COMUNICAÇÕES/PARECERES

EXPOSIÇÃO À APA SOBRE SOLUÇÃO ALTERNATIVA DE TRAÇADO

**PROCEDIMENTO AIA N.º 3388 – CENTRAL FOTOVOLTAICA DO CERCAL E LINHA DE
MUITO ALTA TENSÃO ASSOCIADA**

NOTA EXPLICATIVA PROJETO DE EXECUÇÃO DA LMAT PARA RECAPE

Desenho 1 - Traçado EIA e Traçado Alternativo Central (Opção A)

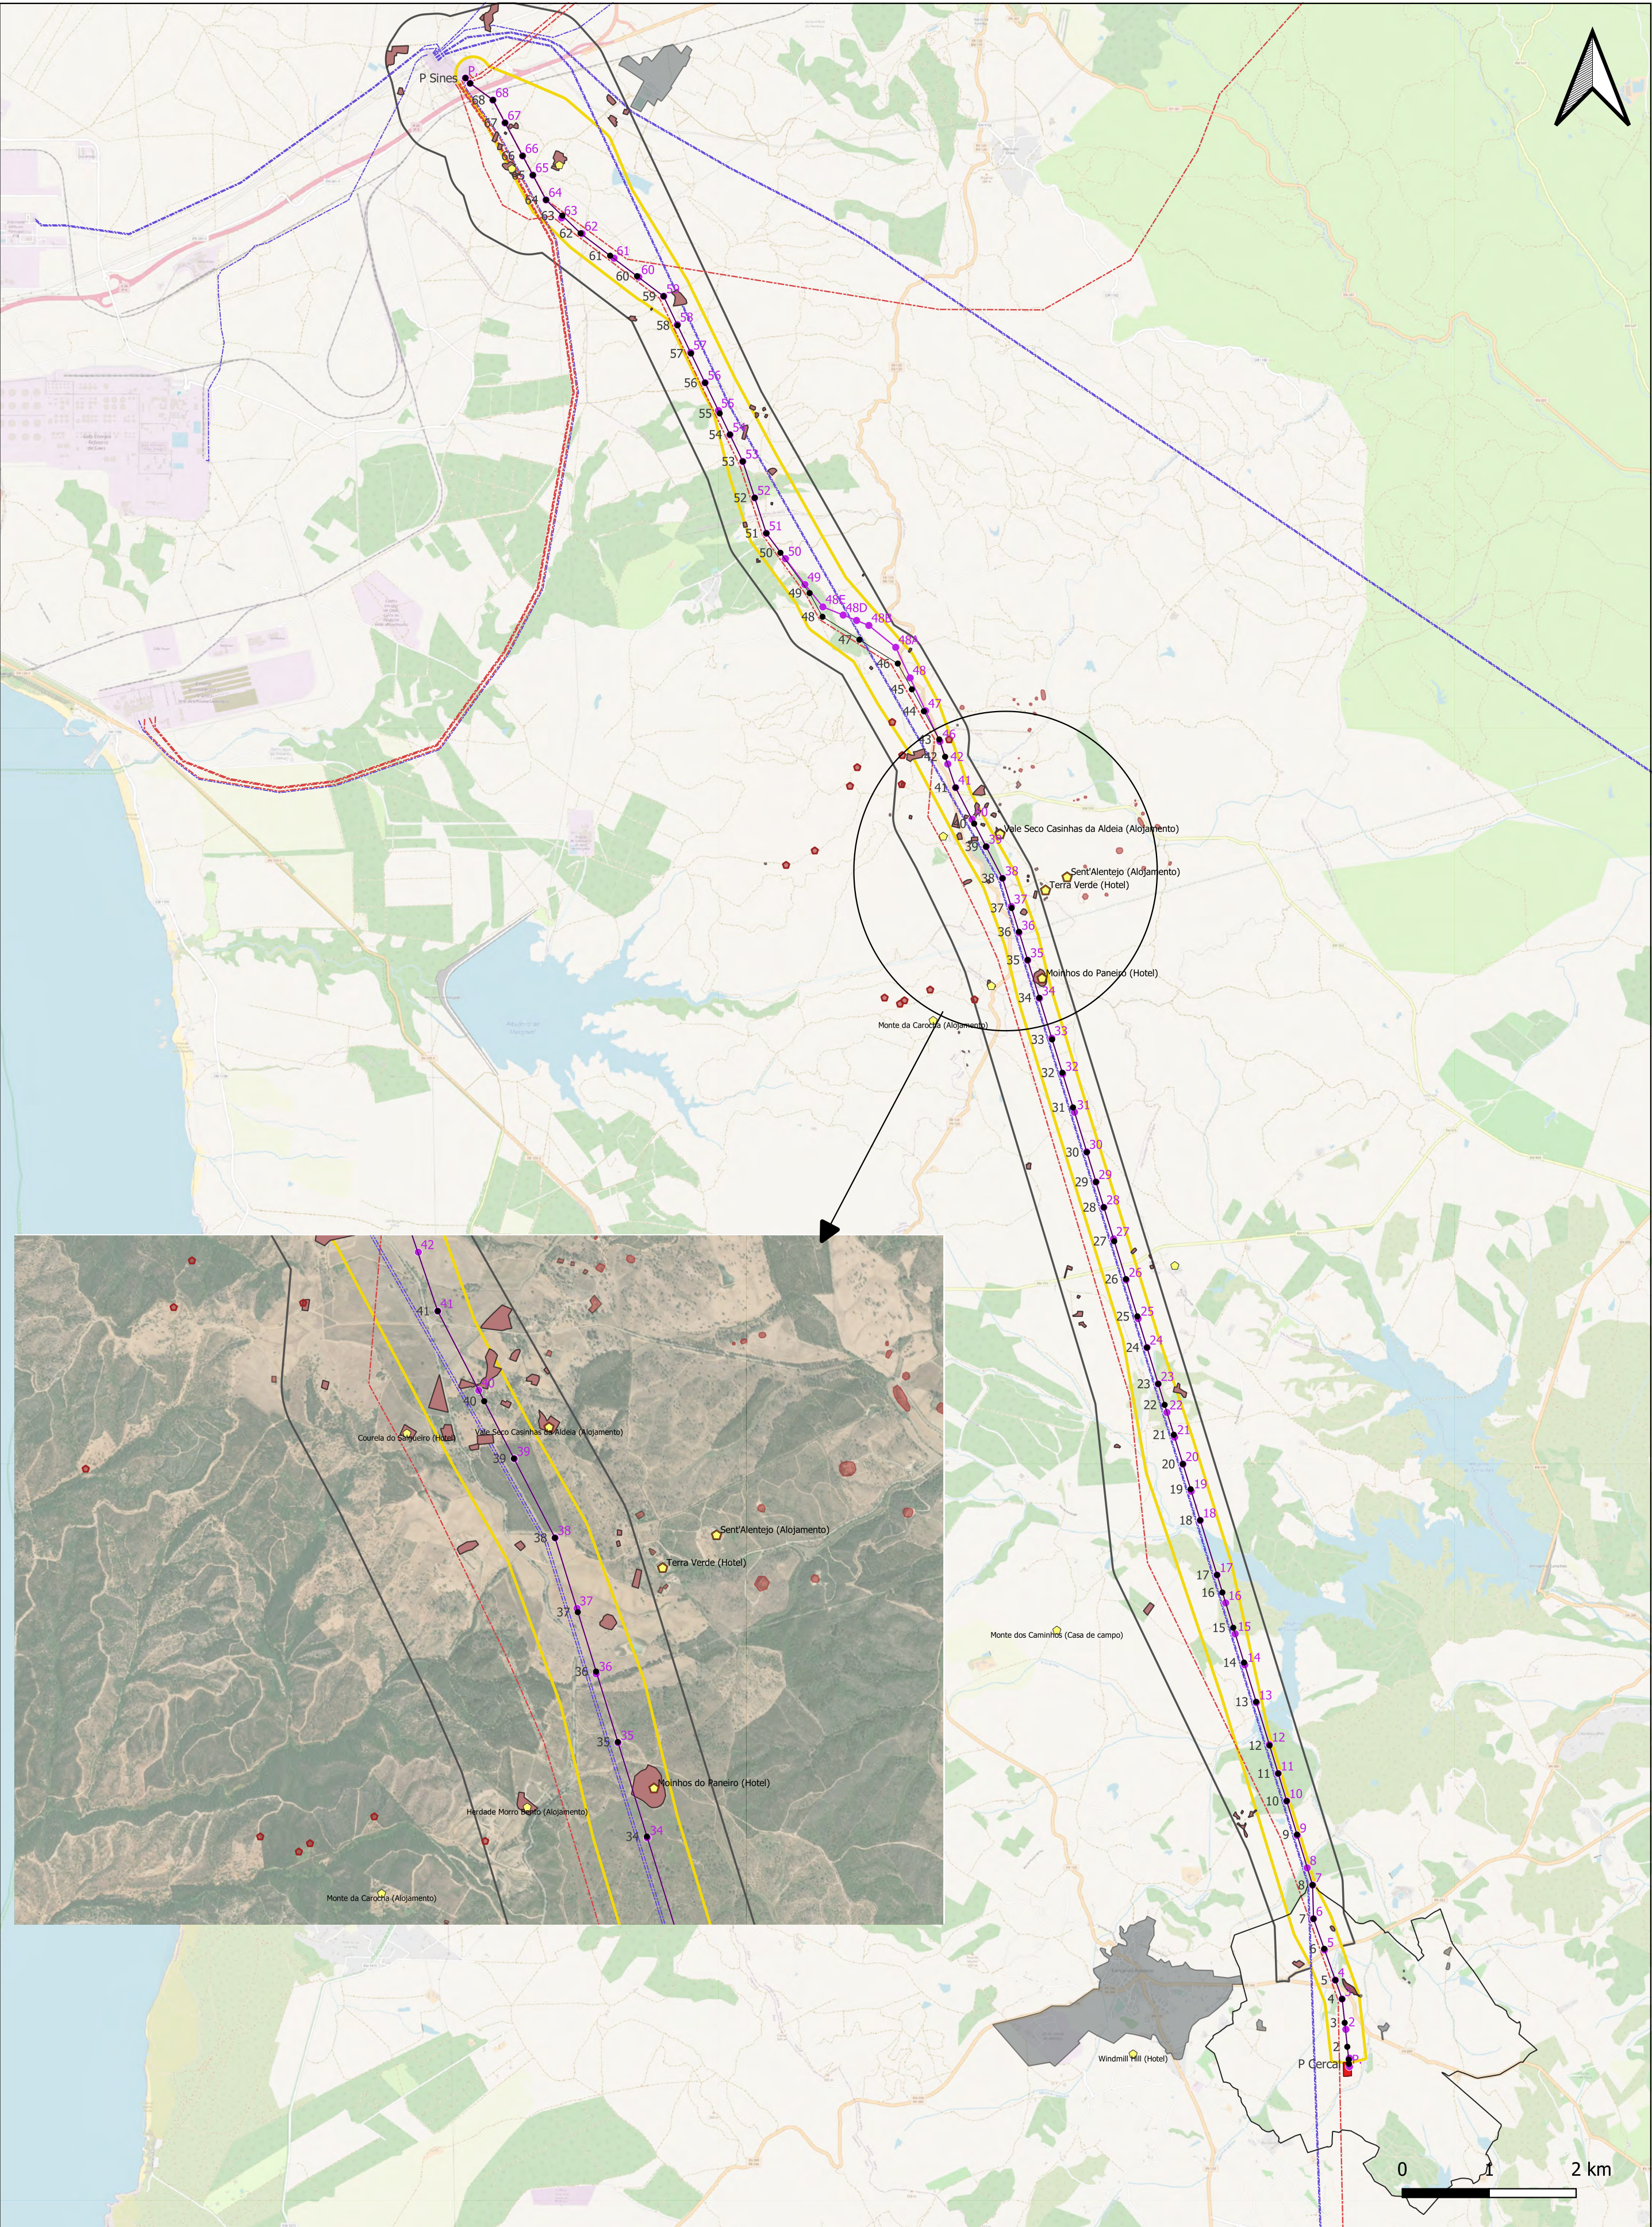
No **Desenho 1**, apresenta-se a implantação do corredor do EIA, traçado da linha e disposição dos apoios da LMAT analisados no EIA e traçado da LMAT (Opção A) e disposição de apoios entendendo em conta os ajustes previstos para cumprimento da medida n.º 3.

Importa referir que no interior do corredor para o traçado da LMAT analisado no Estudo de Impacte Ambiental, apenas se inclui uma das habitações de turismo rural “Moinhos do Paneiro”, que se localiza a mais de 200 metros do apoio n.º 34. Verifica-se ainda que as habitações de turismo rural “Terra Verde e Monte do Cardal” distam mais de 400 m do apoio 37 e mais de 500 metros do apoio 36, e a “Vale Seco Casinhas da Aldeia” dista mais de 200 metros do apoio 39 (vd. Desenho 1).

Opção A – Manter, ainda que com alguns ajustes aos apoios referenciados na DIA, o traçado da LMAT proposto no EIA mantendo-se o mesmo dentro do corredor estudado, ainda que desta forma não seja possível cumprir cabalmente a medida de minimização n.º3 inscrita na DIA. Contudo, note-se que esta alternativa cumpre com todas as distâncias de segurança regulamentares previstas na legislação Portuguesa, nomeadamente no Regulamento de segurança de linhas elétricas;

Ressalva-se que no caso de se considerar a **Opção A** a mais viável, solicita-se a dispensa do cumprimento cabal da medida de minimização n.º 3 inscrita da DIA do projeto em análise.

Desenho 3 - Traçado EIA e Traçado Alternativo Este (Opção B)

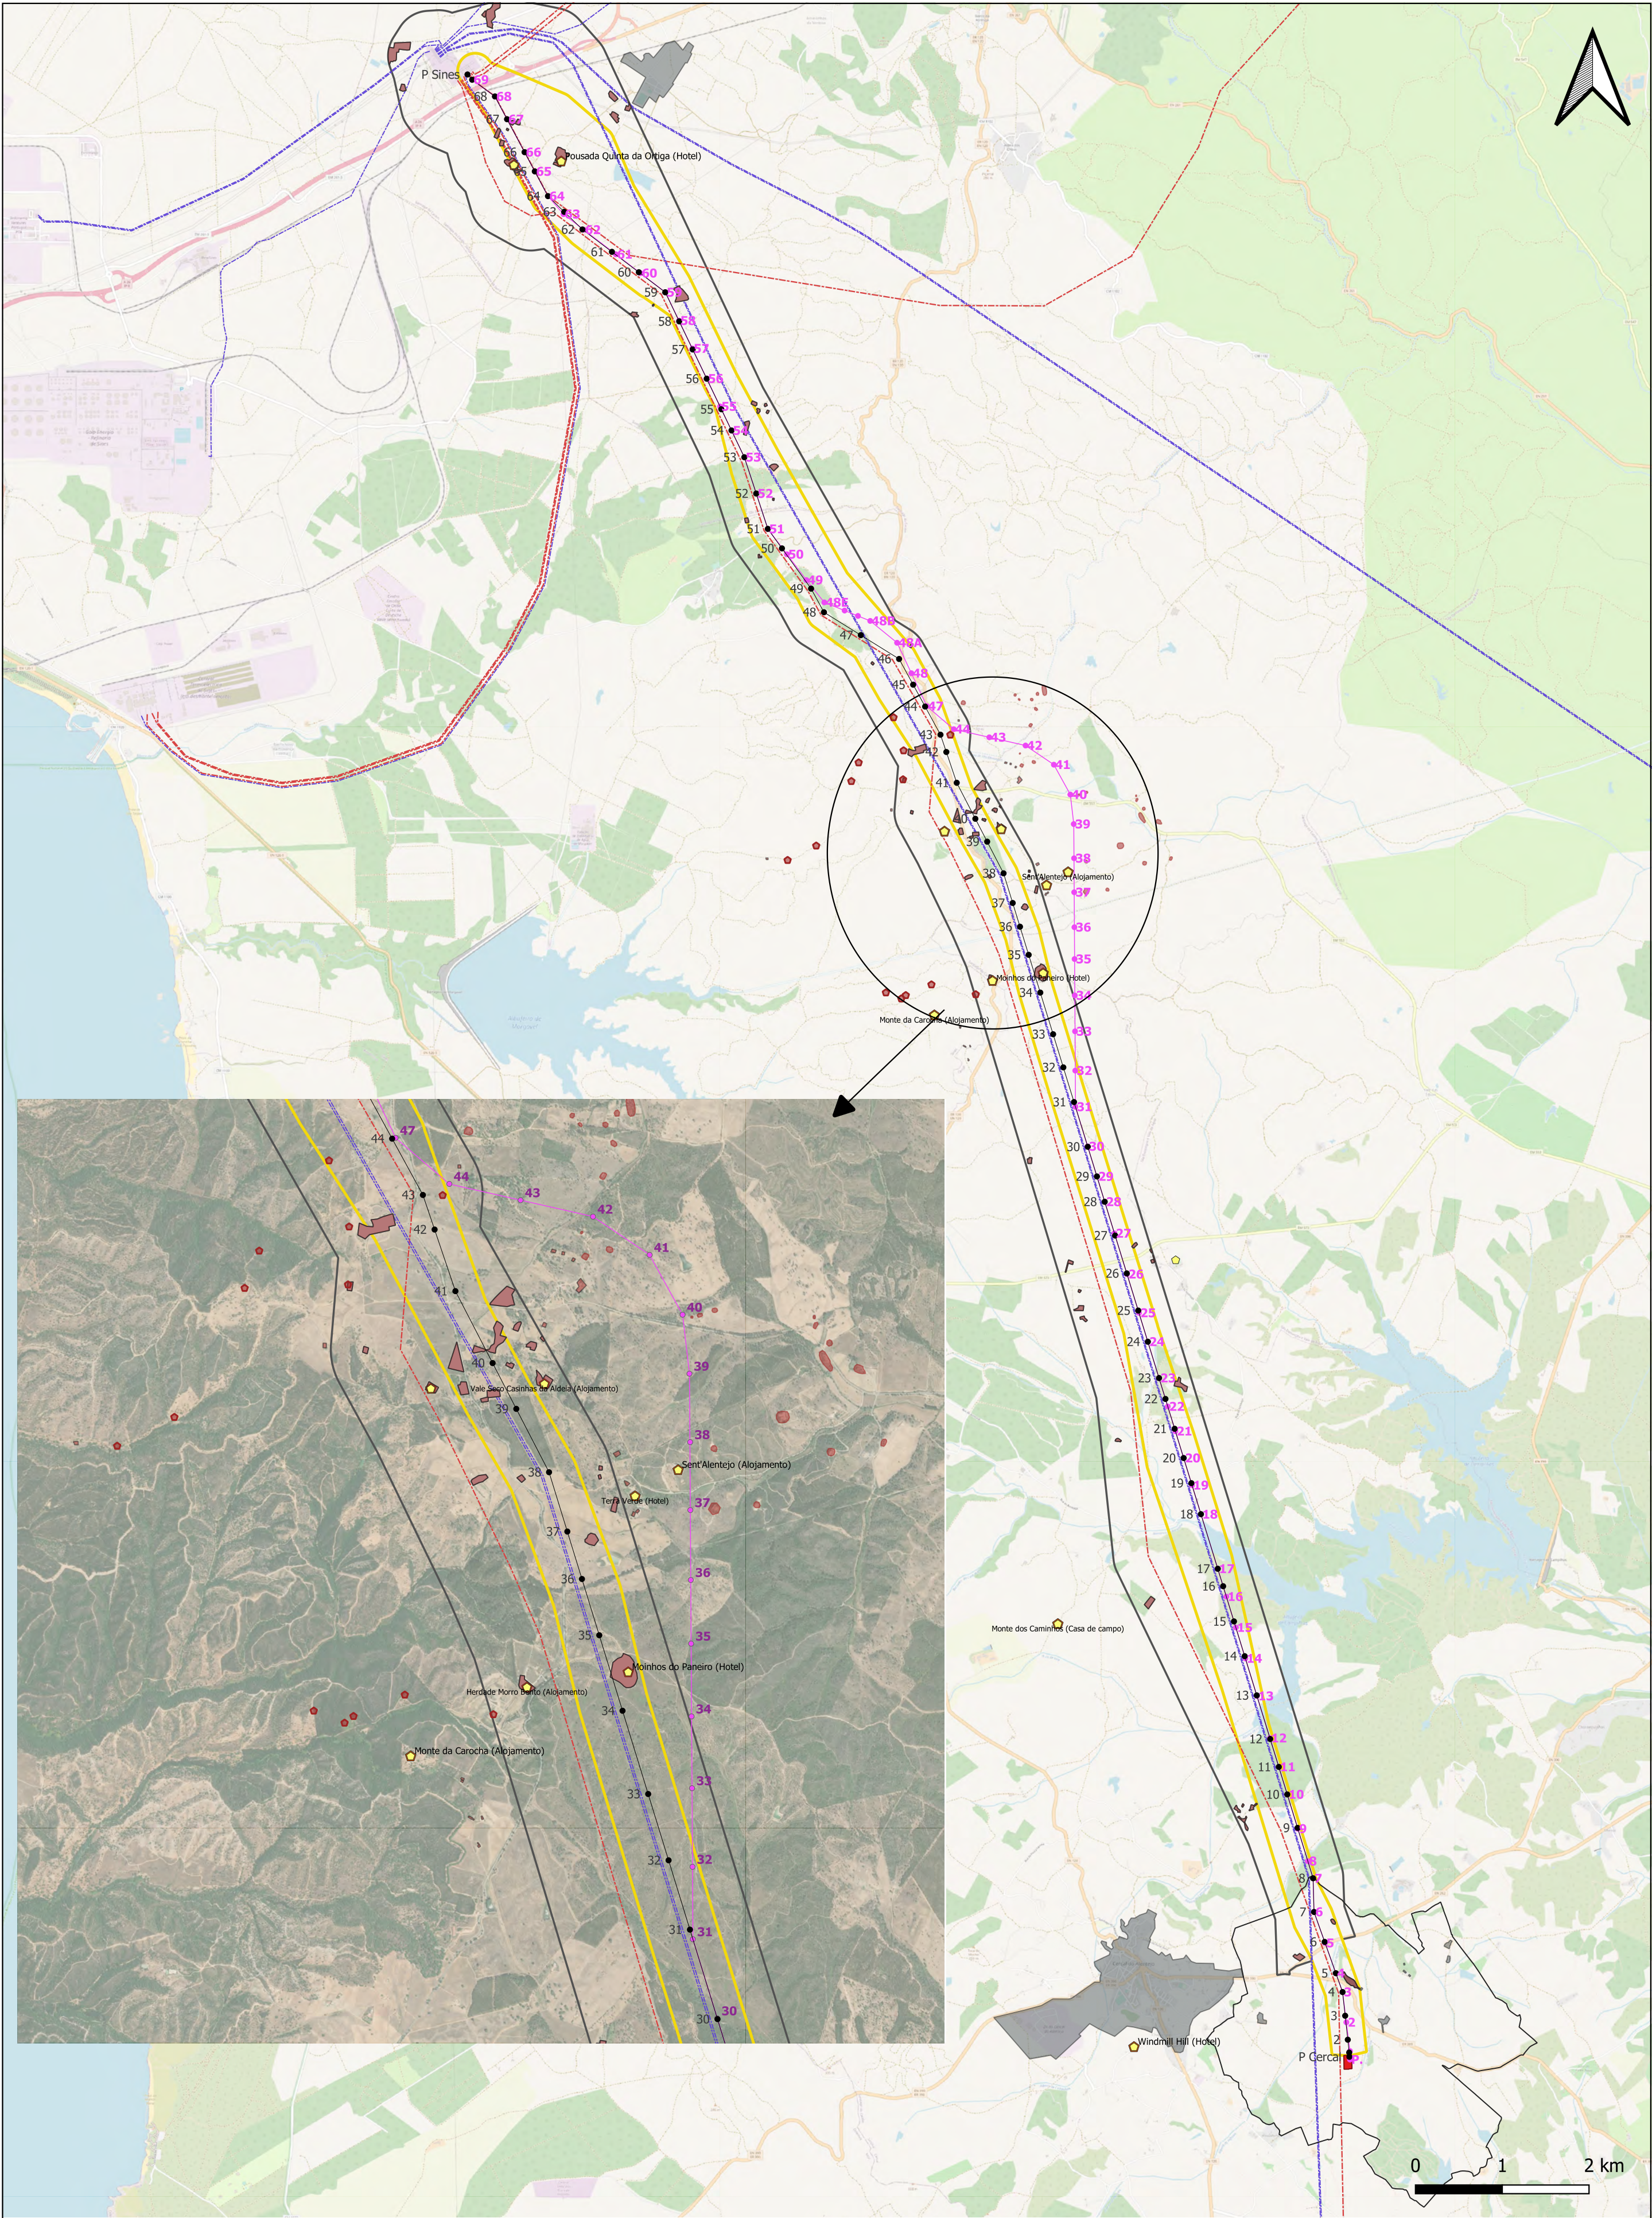
- Não desistindo, procurou-se desenvolver uma **terceira alternativa** de traçado, desta vez, desviando o **traçado original para Este**, o que permite tanto o afastamento das linhas elétricas existentes, de modo a evitar cruzamentos adicionais, como também o afastamento das habitações de turismo rural referenciadas na DIA (“Moinhos do Paneiro”, “Terra Verde e Monte do Cardal” e “Vale Seco Casinhas da Aldeia”) e às habitações isoladas. Esta alternativa **apesar de se mostrar compatível, não só com a medida da DIA, uma vez que afasta a LMAT das referidas habitações, como também evita o cruzamento com as linhas elétricas existentes**, implica que o traçado da LMAT se faça **fora do corredor estudado no EIA** assim como do corredor alargado de análise preliminar, conforme se pode comprovar no **Desenho 3**.

Opção B – Alterar o traçado da LMAT, de forma a garantir um maior afastamento das habitações de turismo rural “Moinhos do Paneiro”, “Terra Verde e Monte do Cardal”, “Vale Seco Casinhas da Aldeia” e às habitações isoladas próximas dos apoios 34, 36, 37 e 40, resultando, contudo, no afastamento do corredor estudado no âmbito do Estudo de Impacte Ambiental. Realça-se ainda que esta solução iria resultar no acréscimo do comprimento da linha em 700 m.

- Por último, importa ressaltar que, face à forte presença de habitações de turismo rural e habitações isoladas na área em questão, existe a forte possibilidade das estruturas da LMAT se aproximarem de outros locais de habitação rural, não sendo possível garantir que o afastamento das habitações referenciadas na DIA não implique um acréscimo do impacte visual da linha face a outras habitações aí existentes, tal como se pode verificar no **Desenho 3**.

Caso se opte pela **Opção B** salienta-se que o RECAPE incluirá a análise da situação de referência e análise de impactes para os descritores considerados pertinentes, para um novo corredor de 400 m de largura centrado no corredor da LMAT do projeto de execução.

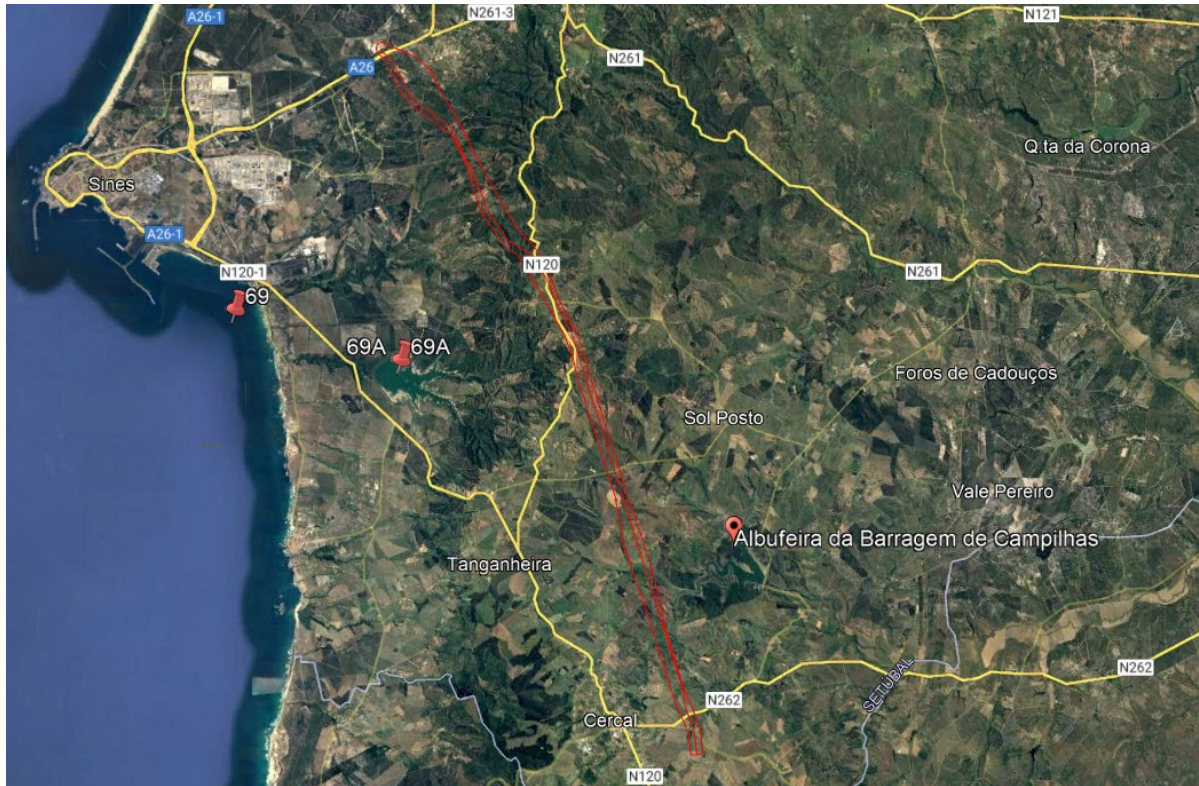
No entanto, no que concerne ao traçado preliminar, este não condiciona a utilização dos locais de scooping presentemente definidos (pontos 69, 69A e 55 no caso de reativação) para os aviões bombardeiros anfíbios, constantes na NOP 5206/2021 do CNOS/ANPC, nem dos Centros de Meios Aéreos previstos na Diretiva Operacional nº 2 (DECIR) para operação de aeronaves de combate aos incêndios rurais como pode ser observado na imagem infra.

No entanto, sugere-se que sejam escrupulosamente cumpridas as recomendações emanadas da CIA 10/03 de 6 de Maio do INAC – Limitações em Altura e Balizagem de Obstáculos Artificiais à Navegação Aérea.
